<b>Title - Sujet</b> Radoub Martha L. Black - Automne 17		
<b>Solicitation No. - N° de l'invitation</b> F3012-17N051/A		<b>Amendment No. - N° modif.</b> 004
<b>Client Reference No. - N° de référence du client</b> F3012-17N051		<b>Date</b> 2017-09-21
<b>GETS Reference No. - N° de référence de SEAG</b> PW-\$QCL-036-17204		
<b>File No. - N° de dossier</b> QCL-7-40139 (036)	<b>CCC No./N° CCC - FMS No./N° VME</b>	
<b>Solicitation Closes - L'invitation prend fin</b> <b>at - à 02:00 PM</b> <b>on - le 2017-09-27</b>		<b>Time Zone</b> <b>Fuseau horaire</b> Heure Avancée de l'Est HAE
<b>F.O.B. - F.A.B.</b> Specified Herein - Précisé dans les présentes <b>Plant-Usine:</b> <input type="checkbox"/> <b>Destination:</b> <input type="checkbox"/> <b>Other-Autre:</b> <input checked="" type="checkbox"/>		
<b>Address Enquiries to: - Adresser toutes questions à:</b> Gagnon, Mathieu		<b>Buyer Id - Id de l'acheteur</b> qcl036

**Item 1 – Article 7, de l'énoncé de besoin technique de l'invitation à soumissionner – Points d'ancrage, plan no.2639-16-500, site no.7**

**Emplacement goussets bâbord |  
Port bracket location**

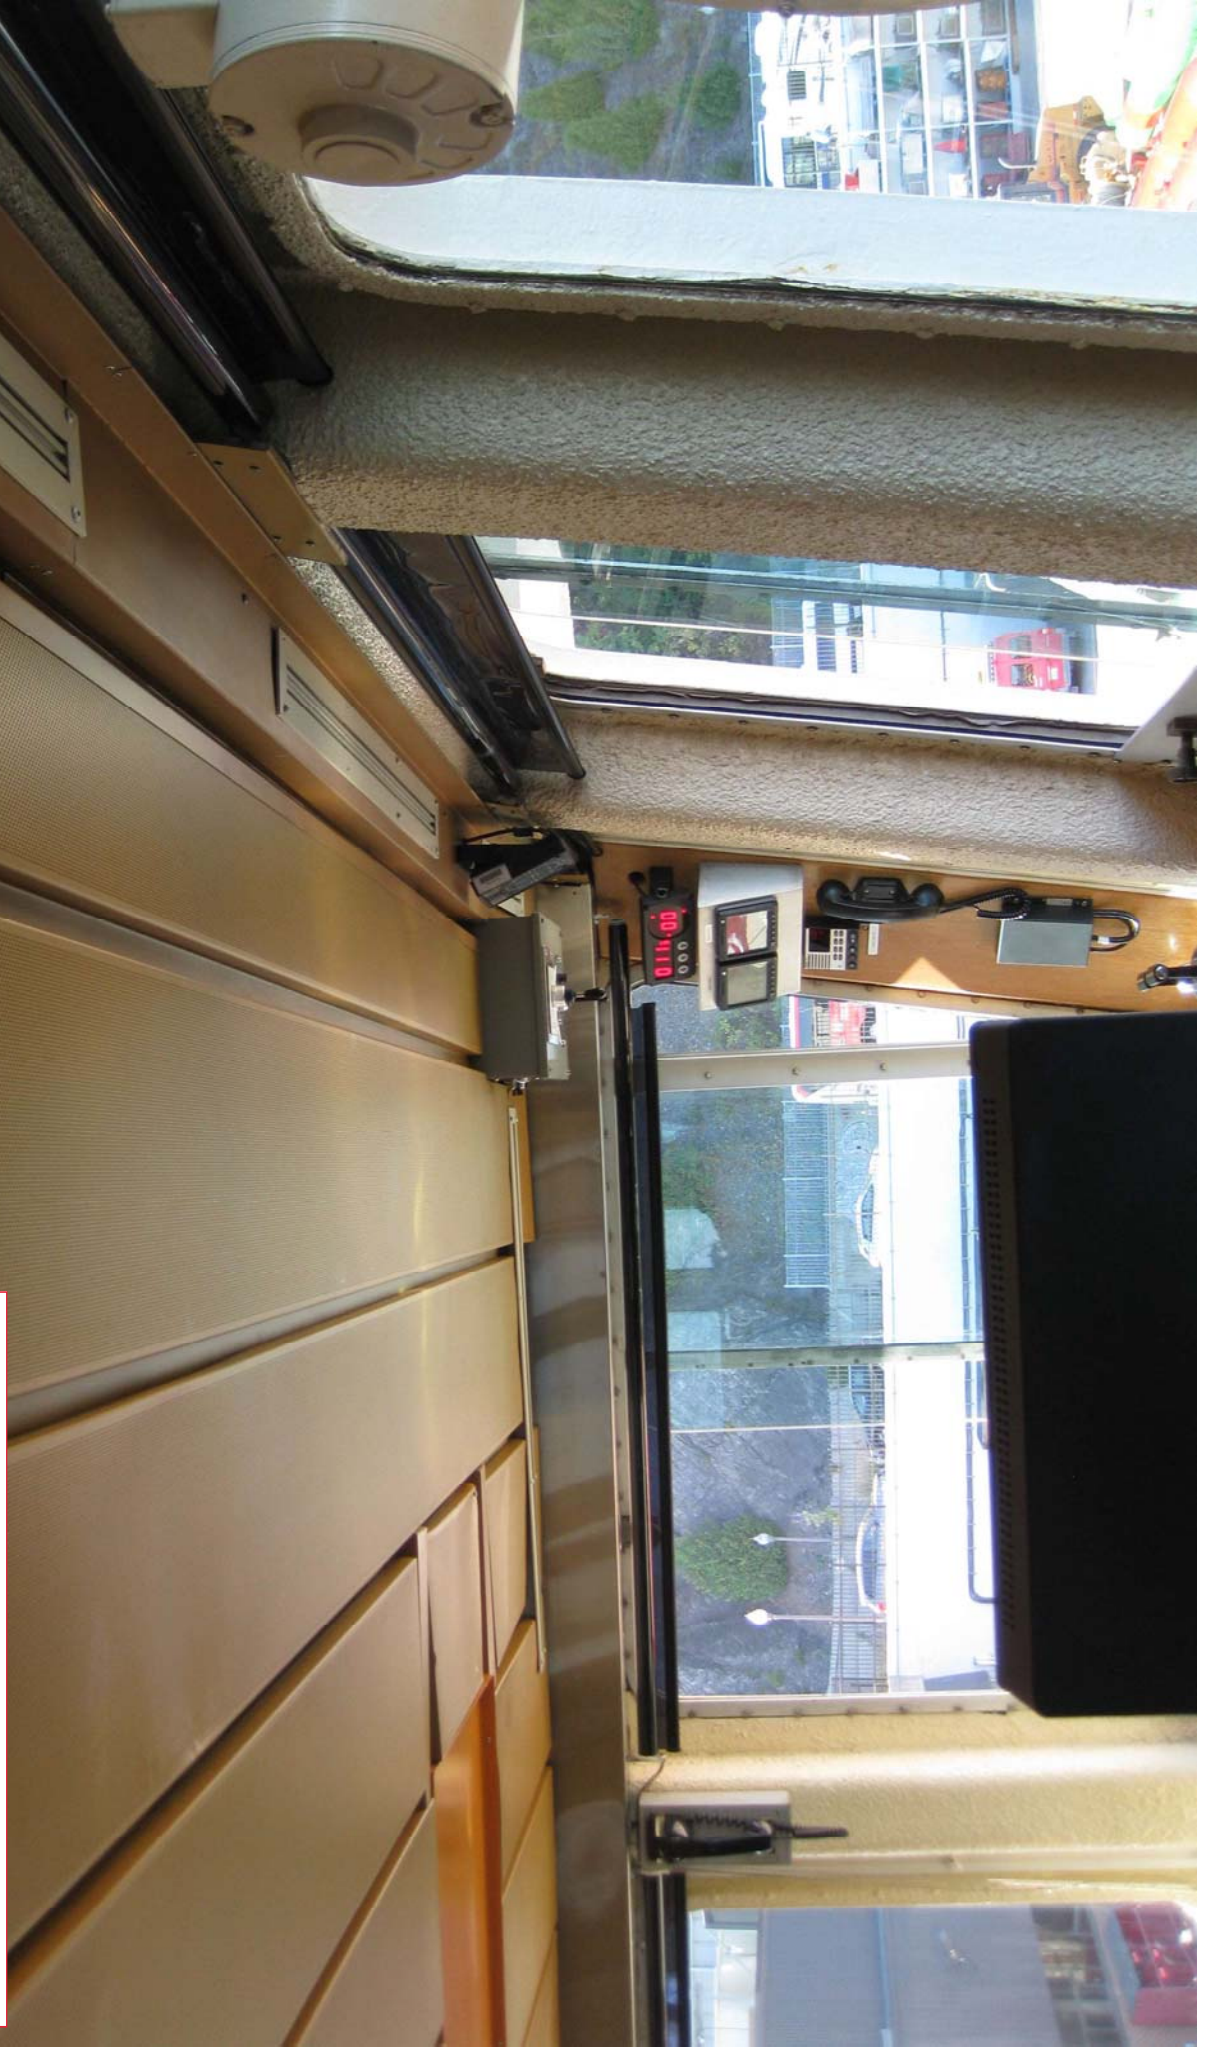
Les Goussets montrés sur la vue de DETAIL "7B" doivent être soudés sur le côté de la timonerie. (4x bâbord) (4x tribord)  
Est-ce possible d'avoir des photos de l'intérieur à savoir quel est le type de panneau muraux et à quoi il faut s'attendre

- Les goussets seront soudés au-dessus des tuiles de plafond de la timonerie |
- The brackets will be welded above the ceiling tiles

Il n'y a pas de panneaux muraux à démonter mais au moins deux panneaux de plafond de chaque côté à enlever. Environ douze pouces et huit pouces de largeur sur vingt pieds de longueur. Voir les photos jointes.

Il n'y a pas d'éléments électriques à démonter mais certains équipements, situés dans le plafond ainsi que les consoles latérales de navigation, les équipements de coin et les fenêtres doivent être protégées lors de la soudure. Voir les photos jointes.

Il n'y a aucun meuble ou équipement à démonter mais il faudra protéger certains équipements, situés dans le plafond ainsi que les consoles latérales de navigation, les équipements de coin et les fenêtres lors de la soudure. Voir les photos jointes.
